Přestavba vedení 200 kV na 400 kV od rozvodny Malešice

Typ vyjádření:	Připomínka
Vyjádření k:	grafické části (výkresům)
Připomínkované prvky:	Prvek Nadzemní elektrické vedení 400kV napojení elektrické stanice Malešice 760/-/23
V lokalitách:	306/Kyje, 947/Horní Počernice – Klánovice, 901/Kyje – Horní Počernice, 776/Trať Kolín I., 202/Staré Kyje, 196/Xaverov, 688/Jahodnice rekreace, 580/Malešická průmyslová oblast, 582/Za Kyjemi, 900/Vidrholec a Xaverovský háj, 624/Areály Xaverov, 226/Svépravice

Zákres připomínky – lokalizace:

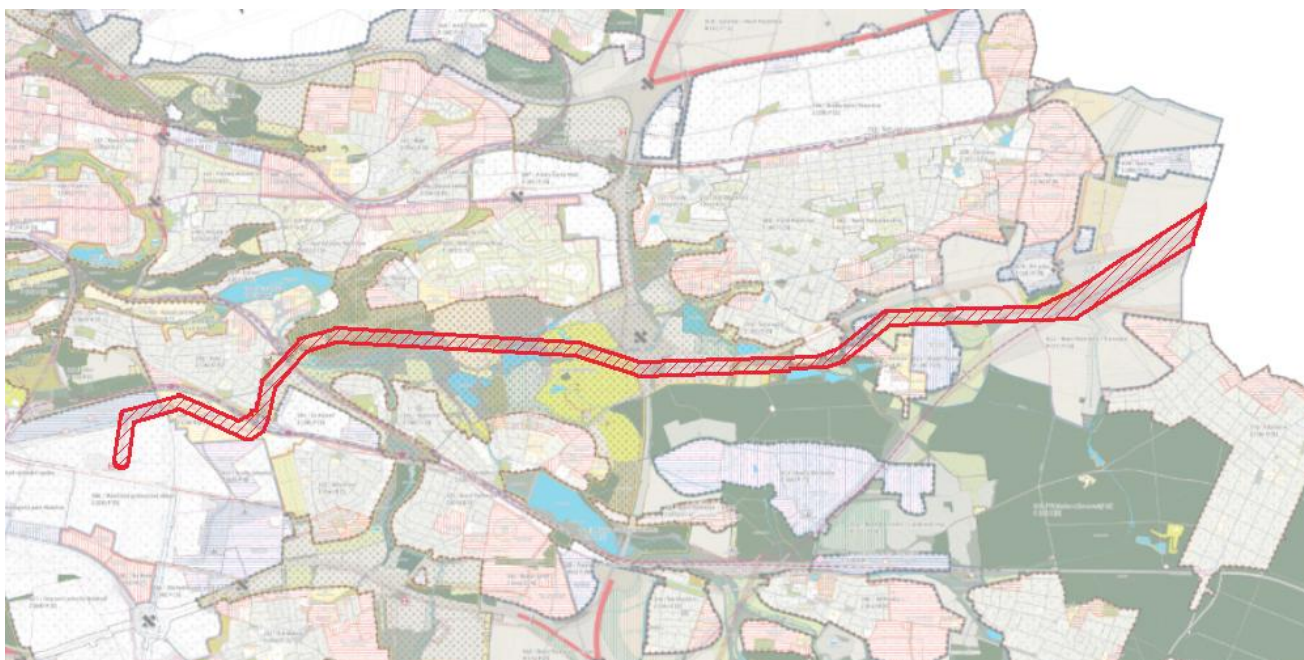
Nesouhlasíme s umístěním nadzemního elektrického vedení 400 kV, které je napojeno od TR Malešice 760/-/23. V současné době je v této trase umístěno stávajícího dvojitého vedení o napěťové hladině 220 kV. V návrhu Metropolitního plánu je zde však umístěno nadzemního elektrického vedení 400 kV, které vede přes lokalitu 901 / Kyje – Horní Počernice, 688 / Jahodnice rekreace a 306 / Kyje. Toto nadzemní vedení prochází přes krajinné rozhraní Kyje-Hostavice a přírodní park Čihadla-Klánovice, SUP (suché nádrže (poldry), celoměstským systémem zeleně a USES (Územní systém ekologické stability), kde je tento záměr nepřípustný.

Nesouhlasíme se zařazením této stavby mezi veřejně prospěšné stavby technické infrastruktury (910-760/-/23 Nadzemní elektrické vedení 400kV napojení elektrické stanice Malešice). Navrhovaná veřejně prospěšná

stavba je pouze zdůvodňovaná jako technické opatření (navýšení kapacity vedení z 2x220 kV na 2x400 kV) bez ohledu na dopady pro okolí této liniové stavby a území kterým pochází.

Požadujeme realizovat tento záměr formou podzemního kabelového vedení, v souladu s čl. 144 – E5 Politiky územního rozvoje vymezit plochu pro novou elektrickou stanici 400/110 kV Praha-sever a koridor pro její napojení do přenosové soustavy nasmyčkováním na stávající vedení 400kV Výškov-Čechy-střed. Současně tento záměr vyžaduje promítnutí záměru do dokumentace Zásad územního rozvoje hl. města Prahy a územního plánu hl. města Prahy.

Trasa prochází přírodním parkem Čihadla – Klánovice přes kopec Horka plochou ZMK, PS, LR, NL a východně přechází na území Dolních Počernic, resp. rekreační plochu U Čeňku a pokračuje dále na východ. Trasa vede v nezastavitelných plochách ZMK, kde je vedení podmíněně přípustné za prokázání, že zájem vyjádřený potřebou umístit danou technickou infrastrukturu převažuje nad ostatními veřejnými zájmy. Zároveň pro podmíněně přípustné využití platí, že nedojde k znehodnocení nebo ohrožení využitelnosti dotčených pozemků. Trasa vede také v plochách PS, NL a LR je záměr podmíněně přípustnou stavbou.

Venkovní vedení je negativní optickou bariérou v území a nevhodné pro městskou krajinu. Pro přestavbu na dvojité vedení o napětové hladině 400 kV jsou v úseku vrchu Horka přes údolí Rokytky navrženy stožárové konstrukce tvaru Soudek. Výšky použitých stožárových konstrukcí tvaru Soudek na vrchu Čihadla jsou pro stožár č. 8 - 57,0 m, č. 9 – 69,8 m, č. 10 – 69,8 m a č. 12 – 53,1 m. Rozhledna Petřín (63,5 m) je tedy dokonce nižší oproti dvou sloupům umístěných přímo na hřebenu vrchu Čihadla.

Pouze 150 metrů od sloupu č. 10 – 69,8 m je unikátní rozhledna Doubravka XIV, která má pouze 23,5 metru vysokou vyhlídkovou věž v přírodním parku Čihadla.

Stožár č. 8 - 57,0 m se nachází pouze 60 metrů od zástavby rodinných domků v lokalitě 306 / Kyje a 30 metrů od hřbitova. Zvýšení hladiny napětí z 200 kV na 400 kV znamená především zvýšení celkové výšky sloupů o cca 30 metrů, také se výrazně musí zvýšit robustnost celé konstrukce sloupu (zvýšená zátěž silnějších kabelů), rozšíření šířky ochranného pásma mezi jednotlivými vodiči a rozšíření ochranného pásma od krajního vodiče na každou stranu vedení ve vodorovné vzdálenosti.

Zvýšení hladiny napětí z 200 kV na 400 kV dojde také ke zvýšení hluku, který může mít vliv na zdraví obyvatel. Lokalita u stožáru č. 8 je již nyní zasažena nadměrným hlukem z provozu na Broumarské ulici.

Nesouhlasíme se záměrem přestavby stávajícího dvojitého vedení o napětové hladině 220 kV na dvojité vedení o napětové hladině 400 kV v úseku od TR Malešice umístěné na území Hlavního města Prahy po zasmyčkování na dvojité vedení s označením V415/495, vedoucí mezi rozvodnami 420 kV Čechy Střed (okres Praha – východ) ve Středočeském kraji.

Požadujeme proto realizovat tento záměr formou podzemního kabelového vedení, které se v zastavěném území a v území kde je negativní optickou bariérou využívá.
